Verstärkung der Führungsbleche am Höhenruderantriebsbeschlag.

TECHNISCHE MITTEILUNG
TECHNICAL NOTE

Nr. 201-20
205-6
206-1, 301-

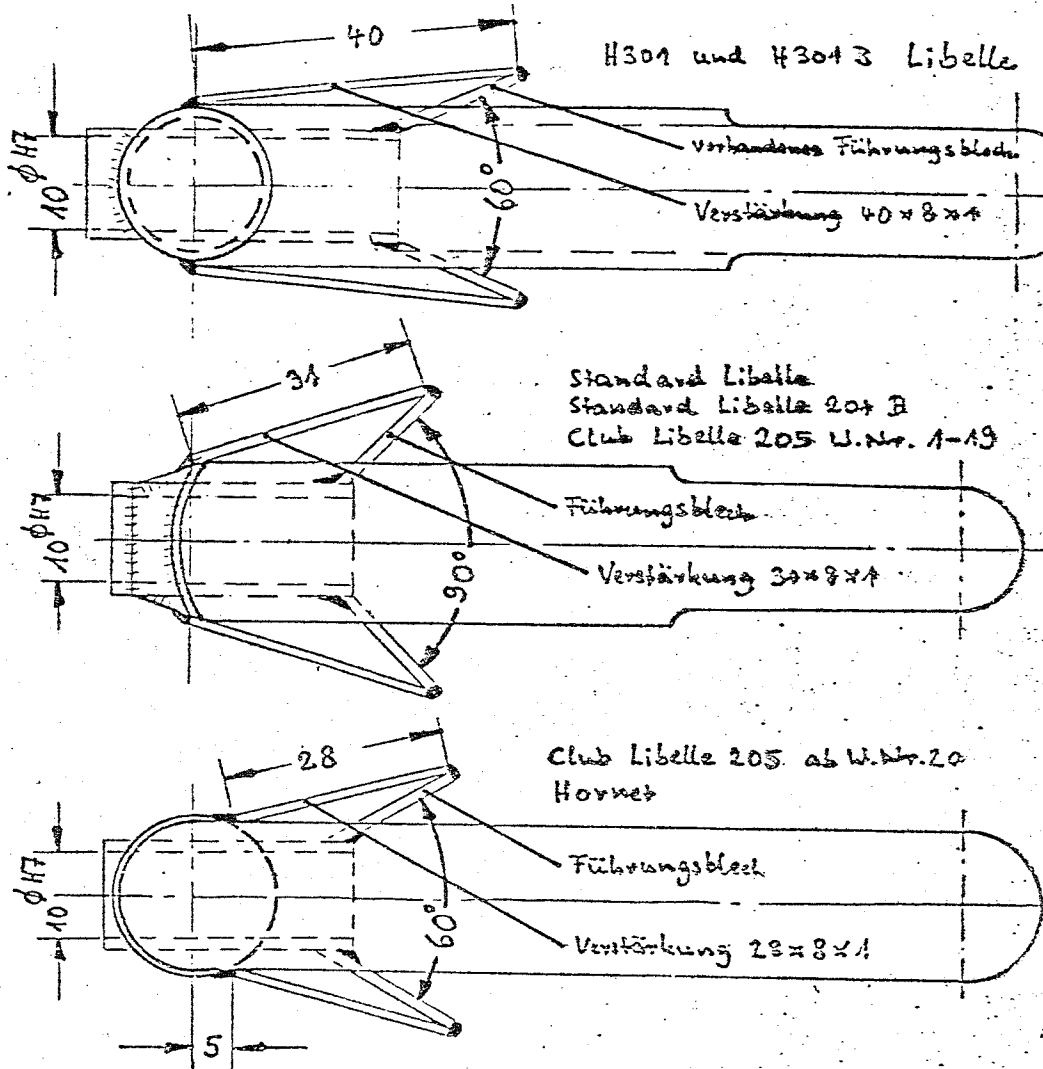
Bei unsachgemäßer Montage des Höhenleitwerks sind Beschädigungen an den Führungsblechen für den Höhenruderantriebsbolzen aufgetreten. Nach Beschädigung eines Führungsbleches ist eine Fehlmontage des Höhenleitwerks und damit Verlust der Höhensteuerwirkung möglich.

1. Es ist zu überprüfen, ob die Führungsbleche des Höhenruderantriebsbeschlages deformiert oder im Bereich der Schweißnaht angerissen sind. Die Untersuchung ist mit einer ca. 5-fach vergrößernden Lupe vorzunehmen.
2. Werden Beschädigungen festgestellt, so ist der Höhenruderantriebsbeschlag durch einen gemäß Maßnahme 4 verstärkten Beschlag auszutauschen.
3. Werden keine Beschädigungen festgestellt, so ist der Höhenruderantriebsbeschlag gegen einen gem. Maßnahme 4 verstärkten Beschlag bis zum unter "Dringlichkeit" angegebenen Termin auszutauschen.
4. Die beiden Führungsbleche des Höhenruderantriebsbeschlages sind durch Anschweißen von 2 Blechen lt. nachstehender Zeichnung zu verstärken (s. S. 2):

Blech aus 1.7214.4 oder 1.7734.4, Schweißzusatzwerkstoff 1.7734.2 oder 1.7324.0, Schweißverfahren WIG.

Nach Ausbau des Höhenruderantriebsbeschlags ist in das Aufnahmerohr für den Höhenruderantriebsbolzen ein Bolzen 10 mm ϕ einzuführen, um zu verhindern, sich die Bohrung beim Schweißen verzieht. Dieser Bolzen soll sich von Hand einschieben lassen und wird erst nach dem Abkühlen des Werkstückes wieder herausgenommen. Anschließende Grundierung (empfohl. Einkomponenten-Primer B 1742 der Lackfabrik Bäder) und Nitrolackierung.
